PEBA

Piano di Eliminazione delle Barriere Architettoniche

F19 CASA DELLA MUSICA

Criticità rilevate Casa della Musica, Palazzo Cusani

002

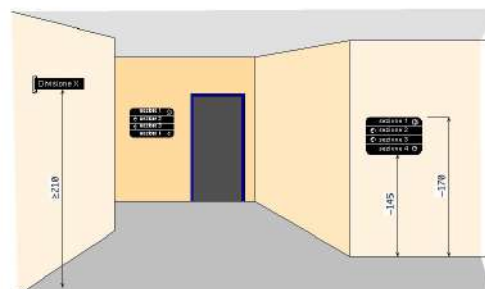
Segnaletica informativa e di orientamento assente

La segnaletica esistente è di difficile lettura.

Inserimento di segnaletica informativa e di orientamento. I cartelli di segnalazione all'interno di un edificio saranno posti preferibilmente tutti alla medesima altezza, compresa tra cm 145 e 170 dal piano di calpestio, e saranno caratterizzati dalla stessa logica di utilizzo. Nel caso in cui il cartello sporga a bandiera, ortogonalmente al flusso pedonale, dovrà essere posto ad un'altezza non inferiore a cm 210 da terra. Tra i caratteri utilizzati (preferibilmente di dimensione non inferiore ai 25 mm e in stampatello minuscolo) e lo sfondo dovrà esserci un buon contrasto cromatico ottenuto ponendo testi scuri su fondo chiaro (nero, verde, blu su bianco; nero, rosso su giallo).

004

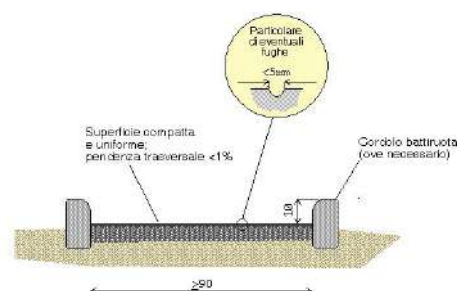
Pavimentazione con sconnessioni dovute alle fugature

Occorre riempire le fugature con malta di cemento per ridurre le sollecitazioni di percorrenza, su tutto il chiostro.
In alternativa predisporre camminamenti anche removibili per facilitare la percorrenza

Rifacimento della fugatura tramite asportazione materiale eventualmente sporgente e ripristino materiale dove mancante, con stilatura adeguata al fine di ottenere perfetta complanarietà tra gli elementi costituenti la pavimentazione.

005

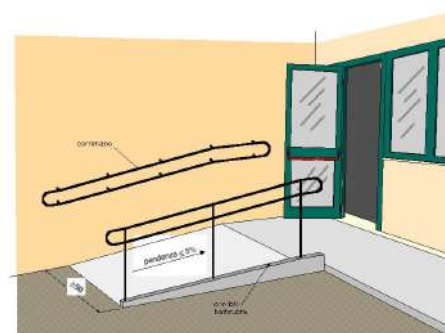
Assenza di rampa di collegamento fra quote diverse.

Quando ci sono eventi con installazione di un palco, occorre prevedere l'accessibilità al palco anche da parte di persone con disabilità. Si suggerisce una rampa metallica.

Nuova realizzazione di rampa per il superamento del dislivello.

La rampa dovrà avere una pendenza longitudinale tale da consentirne l'agevole superamento da parte di tutti (preferibilmente inferiore al 5%), e pendenza trasversale non superiore all'1%. La pavimentazione dovrà essere antisdrucciolevole, uniforme e compatta. La rampa dovrà avere larghezza non inferiore a cm 150. E' consentita una larghezza di cm. 90 solo se per brevi tratti.

La rampa deve essere dotata di cordoli battiruota laterali di altezza non inferiore a cm 10. Per lunghezze superiori a 10 m sarà necessario interrompere la rampa con un piano orizzontale intermedio di dimensioni non inferiori a cm 150x150.

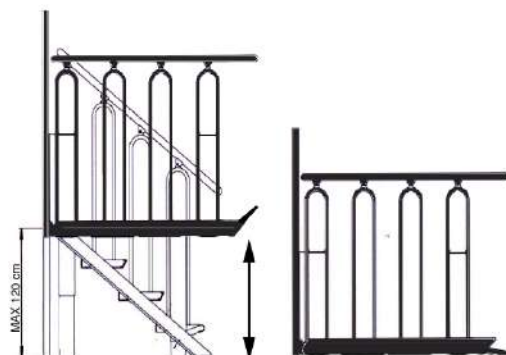
piattaforma elevatrice: assenza

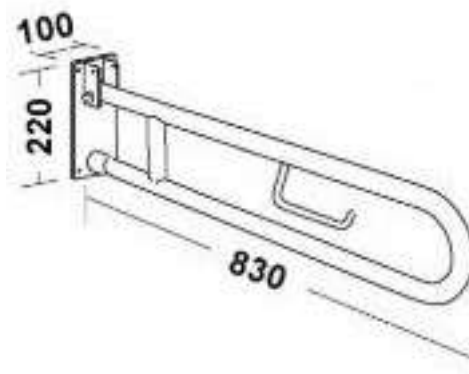
Maniglioni: assenza

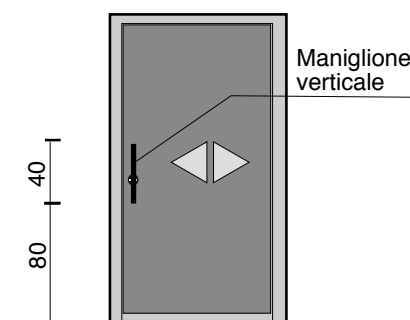
Assenza di maniglione verticale sulla porta scorrevole.

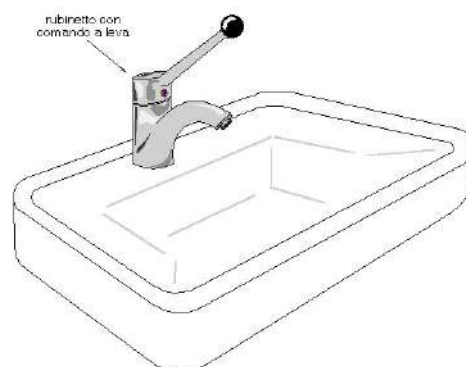
Rubinetteria inadeguata

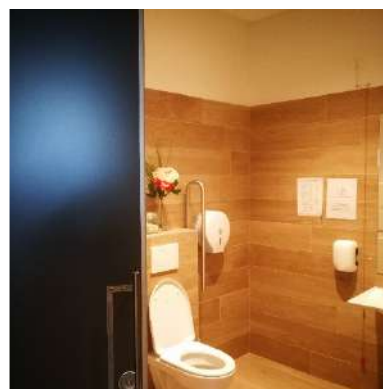
Servizio igienico non rispondente alle caratteristiche prestazionali riferite al benessere ambientale

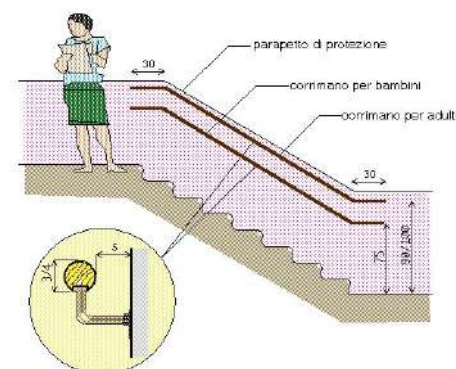
Corrimano: assenza/inadeguatezza

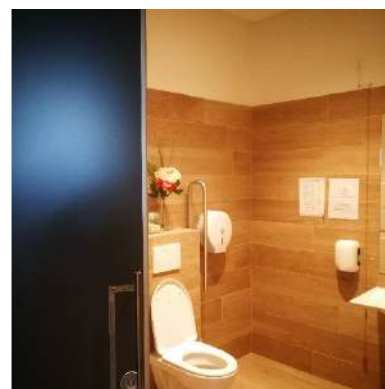
Servizio igienico non rispondente alle caratteristiche prestazionali riferite al benessere ambientale

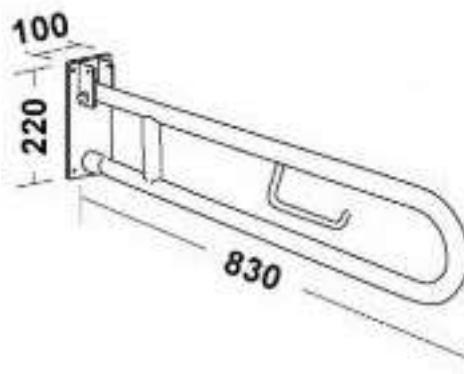
Maniglioni: assenza

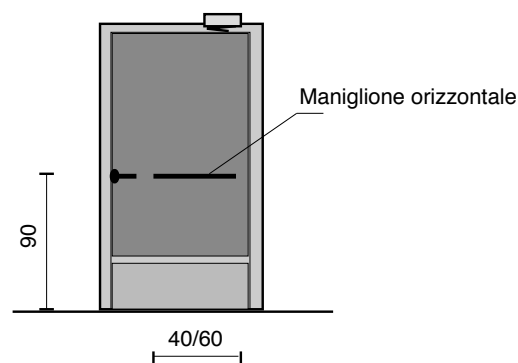
Assenza di maniglione orizzontale sulla porta

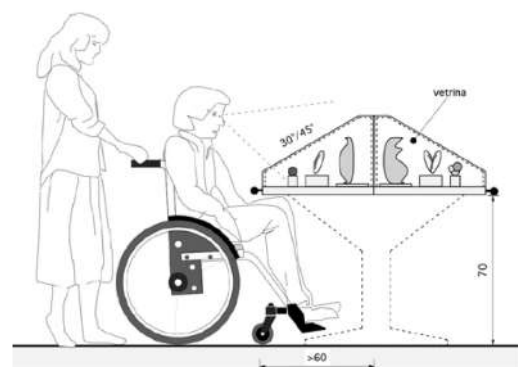
Espositori fruibili con difficoltà

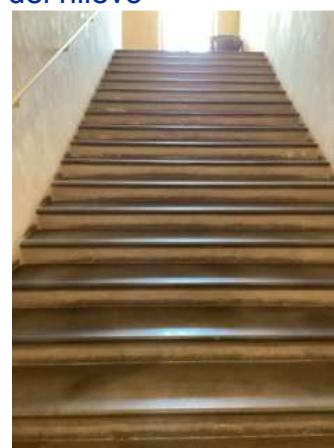
Banda segnalazione pericolo:
assenza

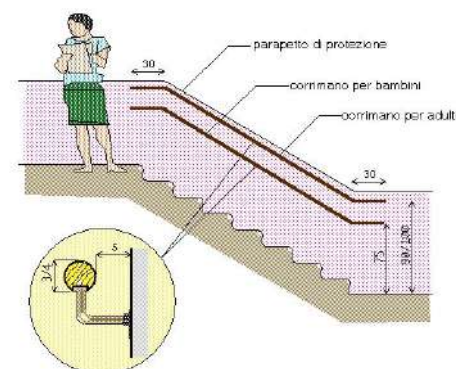
Corrimano: assenza/inadeguatezza

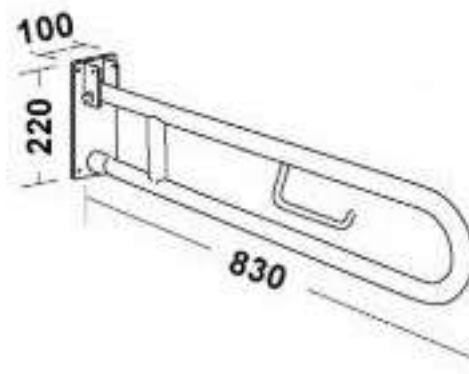
Maniglioni: assenza

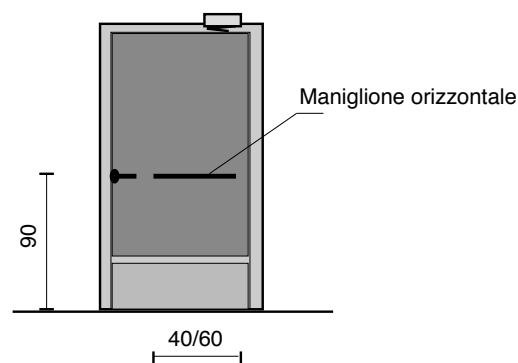
Assenza di maniglione orizzontale sulla porta

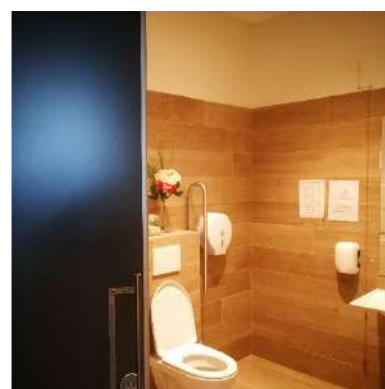
Servizio igienico non rispondente alle caratteristiche prestazionali riferite al benessere ambientale

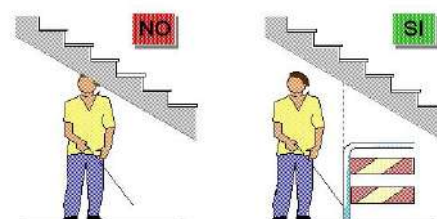
Protezione: assenza

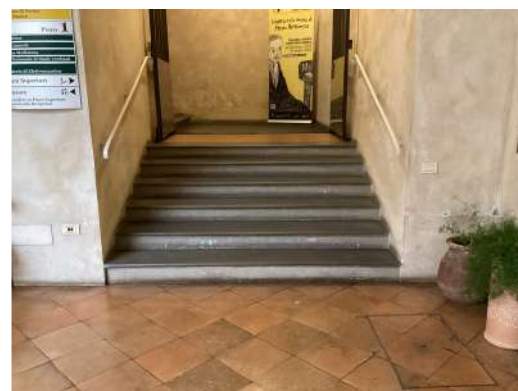
Segnaletica a pavimento: assenza

La fascia tattilo-plantare dovrà essere collocata 20 cm. prima dell'inizio rampa e a 20 cm. dopo fine rampa. La segnaletica dovrà avere una profondità di cm. 60 ed una larghezza pari alla rampa di scale.

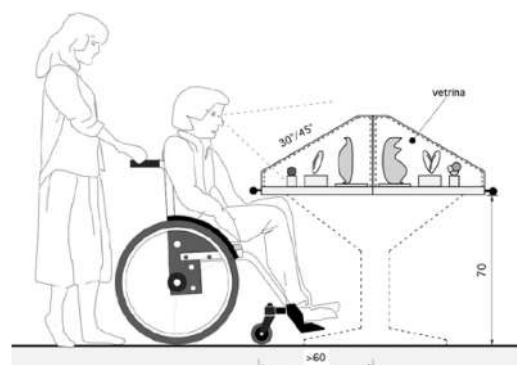
Espositori fruibili con difficoltà

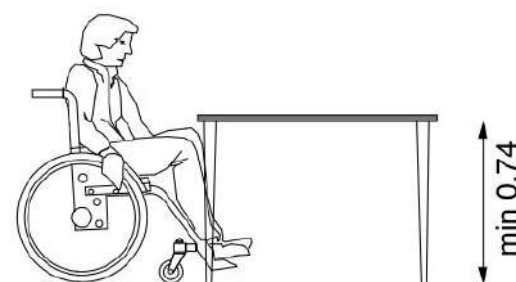
Tavolo: inadeguato

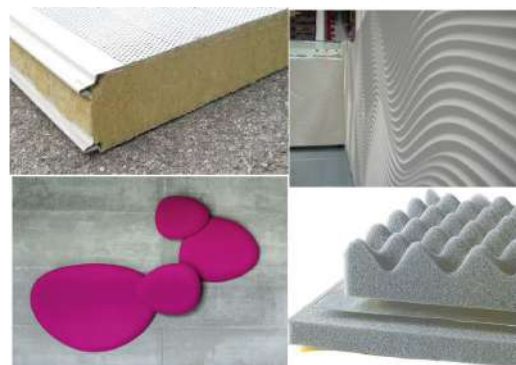
**Inquinamento acustico:
inserimento di materiale idoneo**

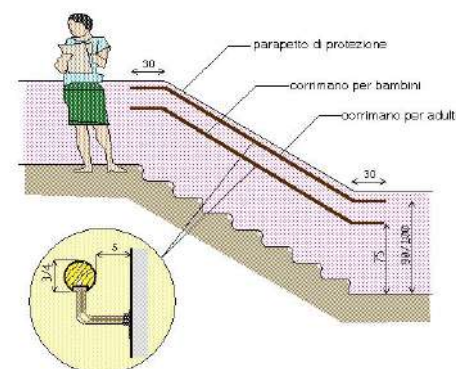
Corrimano: assenza/inadeguatezza

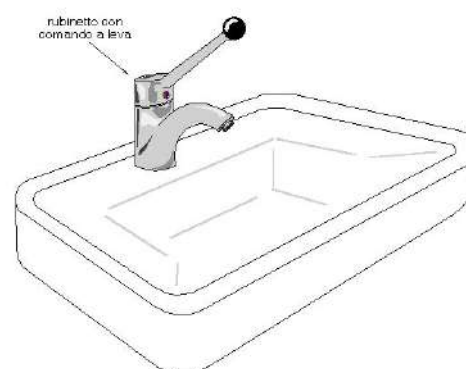
Rubinetteria inadeguata

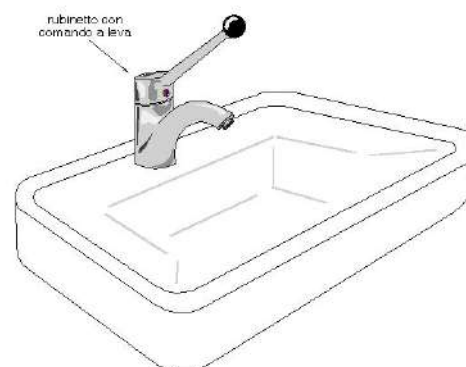
Rubinetteria inadeguata
